DODATEK Č. 1 KE SMLOUVĚ O DÍLO

„VÍCEÚČELOVÉ HRŠTĚ V PARKU - HAZLOV“

Změnový list č. 1

Plánované změny v projektu/ve Smlouvě o poskytnutí dotace

patka pro ukotvení streetballu

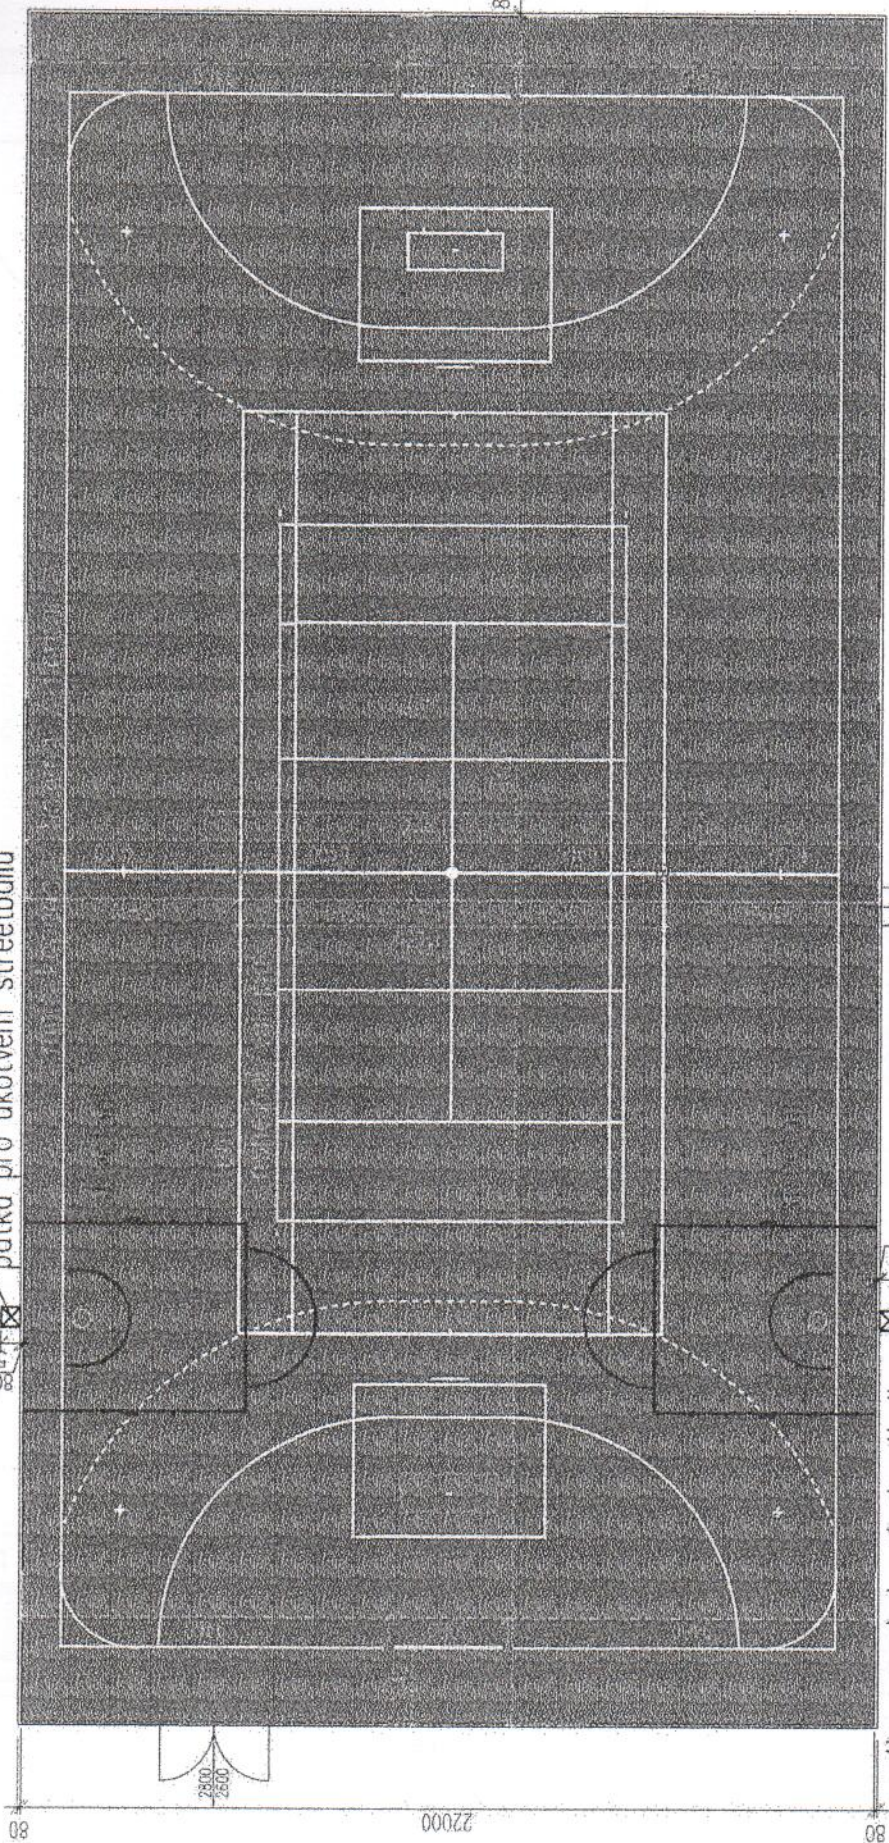
Místo dvou volejbalových hřišť bude jedno příčné streetballové na polovině blíže ke staré tělocvičně. Místo jednoho podélného basketbalového hřiště bude jedno tenisové. S tím bude souviset zrušení 4ks sloupků na volejbal, včetně patek, vyjmutí mobilních basketbalových košů z rozpočtu, navíc bude realizace dvou patek a dvou statických basketbalových košů. Zhotovitel předloží prospekt košů.

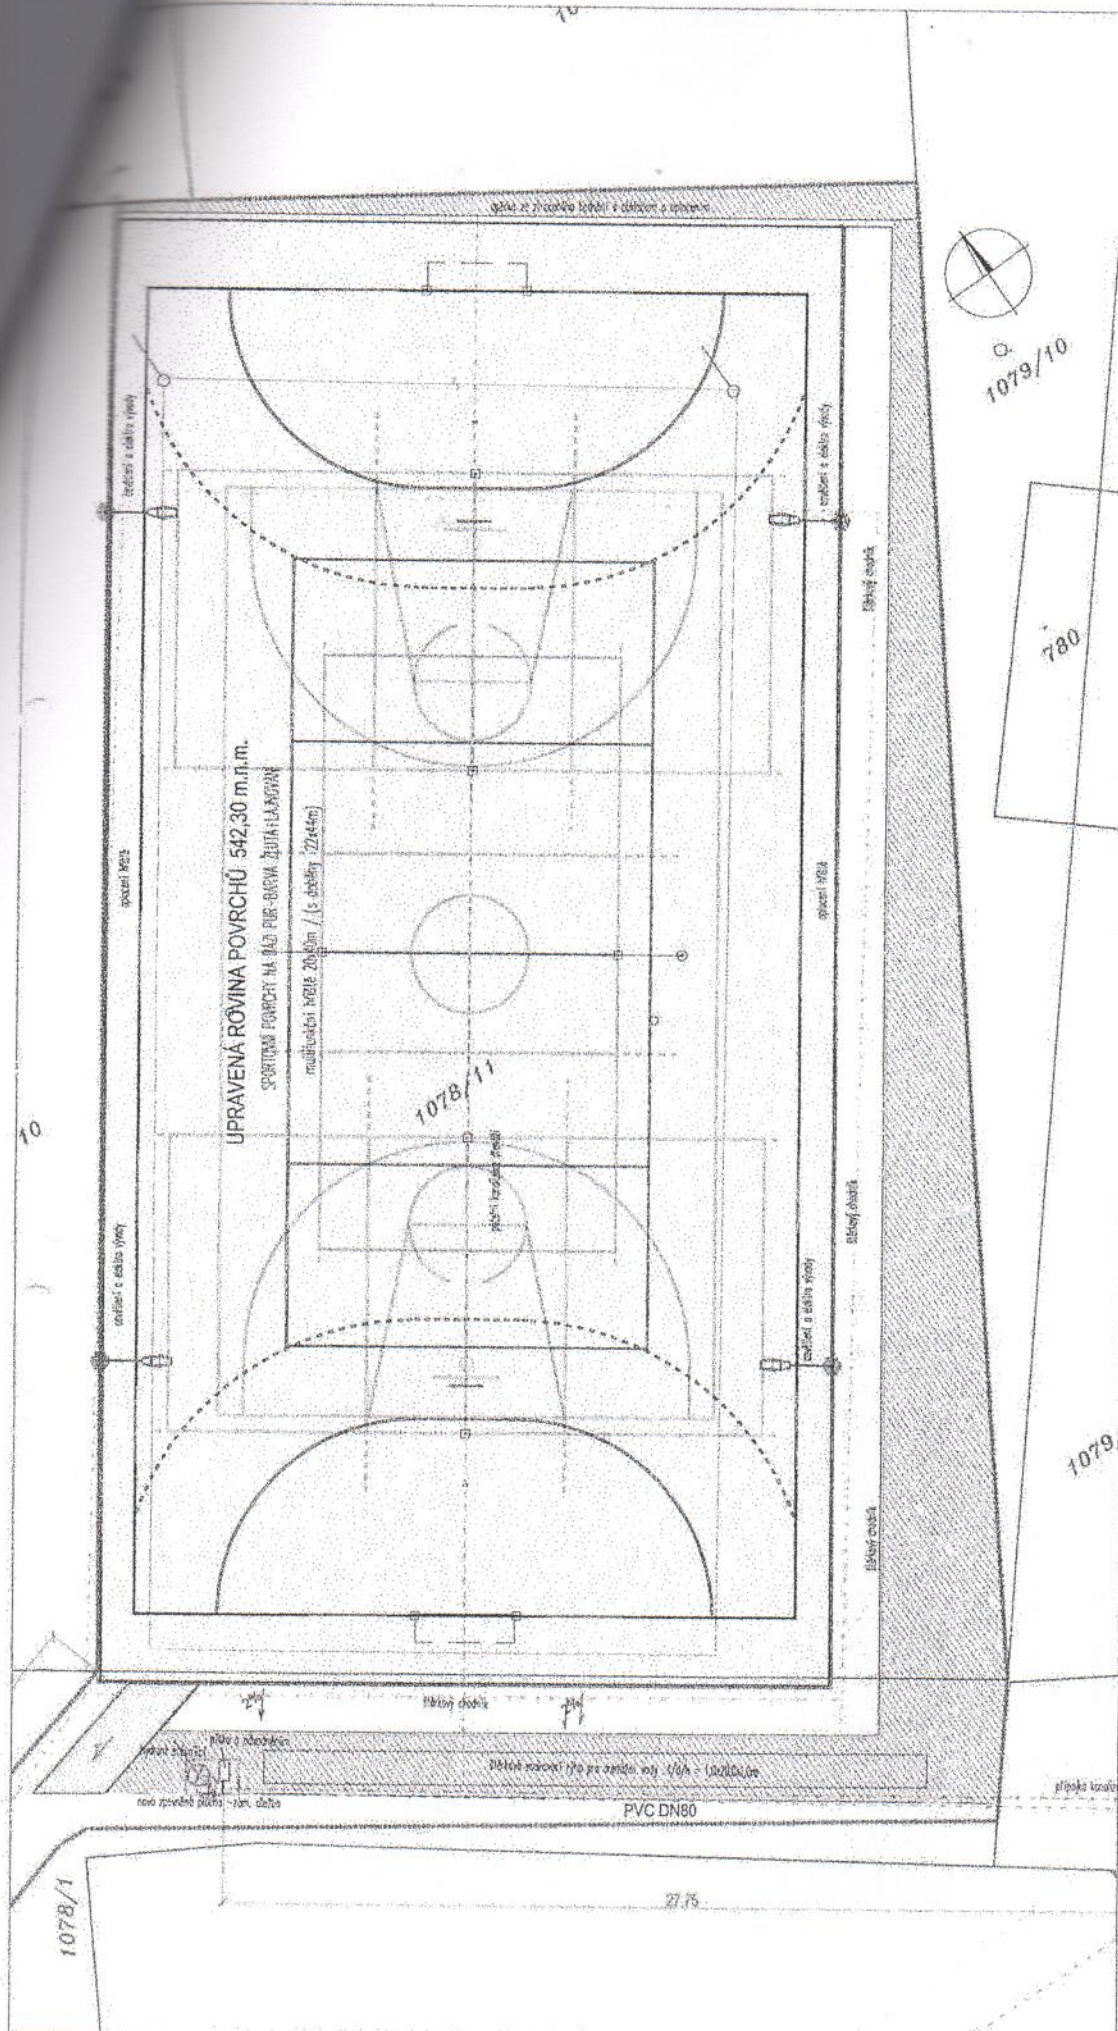
Změna lajnování.

Zdůvodnění: Nově vznikl v obci Hazlov větší zájem o hru Streetball a menší zájem o volejball.

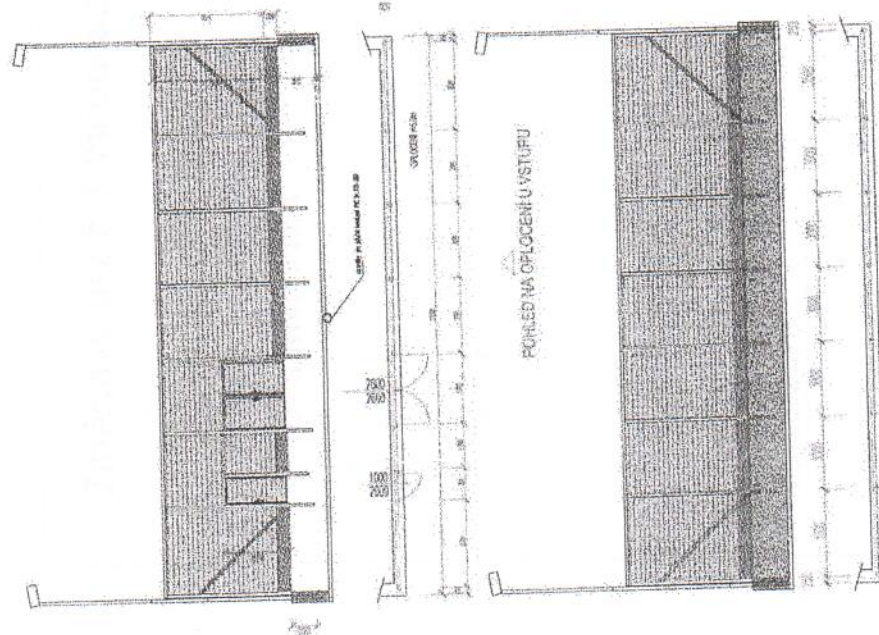
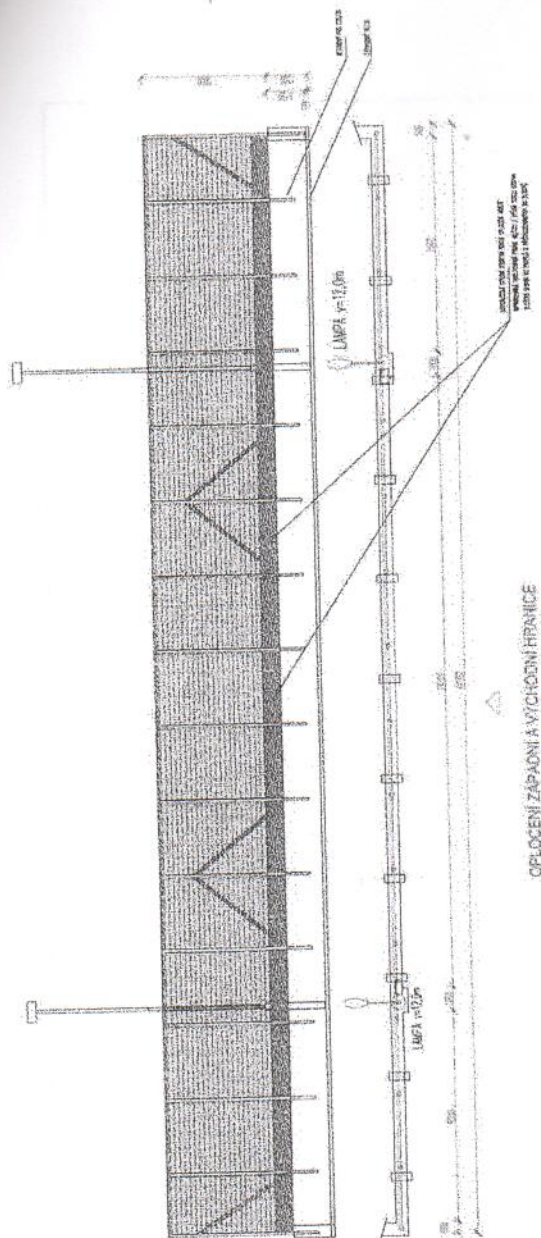
Změna polohy brány a branky v oplocení, s tím související změna polohy části přístupového chodníčku. Cena se nemění.

Zdůvodnění: Přemístit branku do areálu do středu SV strany hřiště, pro případné střídání hráčů, dvoukřídlá brána by byla přemístěna, aby navazovala na vstupní chodník, ten bude muset být rovněž mírně přemístěn.
